Q&A (ver. 2026/6/25)

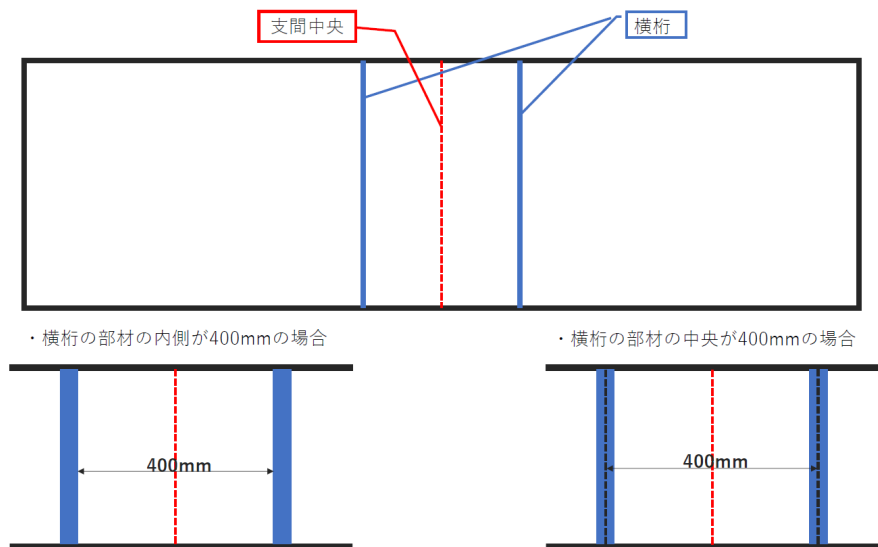
質問 1 (学生・企業両部門に関連)：ルールブックに「床板を支持する横桁の位置は支間中央からそれぞれ 200 mm の位置に設置しなければならない」との記載がありましたが、横桁の部材の内側が 400mm になるような配置、もしくは部材の中央が 400mm になるような配置、どちらが正しい認識でしょうか。資料を添付しておりますので、そちらと合わせてご確認をよろしくお願いいたします。

Question 1: According to the rulebook, the cross beams supporting the floorboards must be placed 200 mm away from the center of the span on each side. Does this mean the distance between the inside faces of the beams is 400 mm, or the distance from center-to-center is 400 mm? Please check this along with the attached document. Thank you.

→**回答：**「支間中央から 200mm の位置に部材が存在する」ようにしていただきたく、その位置が部材芯であるか、はたまた部材端部ギリギリであるかまではルールで縛っておりません。ですので、左右どちらの図もルール違反とはなりません。左側の図で設計をした際、製作誤差や組み立て誤差で 200mm 位置からわずかに横桁が外側にずれてしまうと、ペナルティの対象となる可能性がありますのでご注意ください。

→**Answer:** The rule simply requires the components to be positioned 200 mm from the center of the span. It doesn't specify if it's from the centerline or the very edge of the component, so both diagrams are compliant. Just be aware that if you go with the left diagram, any slight manufacturing or assembly error that shifts the cross beams outward from the 200 mm mark might put you at risk of a penalty.

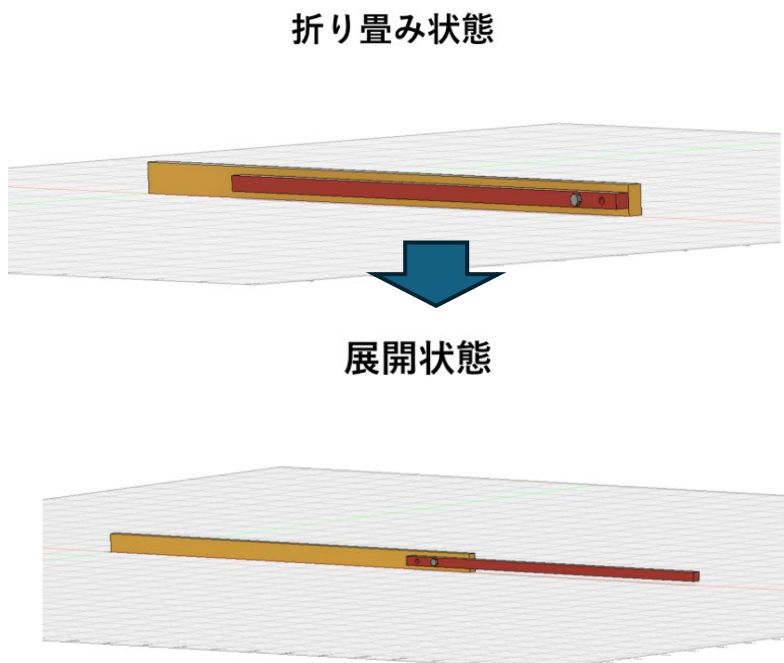
質問 16 (学生・企業両部門に関連)：ルールブックの 2.1.17(2)にある「予め溶接やボルト接合されたものでもこの箱に入れば単一の部材とみなすことができる。ただし、コンペティション中この接合部を緩めたり外してはならない。」について、2本の鋼材とボルト1本を通し、ナットを完全に締め付けない状態で、折りたたんで部材検査を受けて合格し、架設競技中に展開状態にして、ボルトを増し締めすることは可能ということでしょうか。補足資料にイメージ図を詳しく載せておりますので、ご確認よろしくお願いいたします。

Question 16: Regarding Section 2.1.17(2) of the rulebook, which states, "Even if parts are pre-welded or bolted together, they can be considered a single member if they fit inside this box. However, these joints must not be loosened or detached during the competition," is the following procedure permissible?

Can we pass the member inspection by folding two steel members connected by a single bolt that is not fully tightened, fit them into the box, and then unfold them and fully tighten the bolt during the build competition?

→回答：認められません。

→Answer: No, that isn't acceptable.
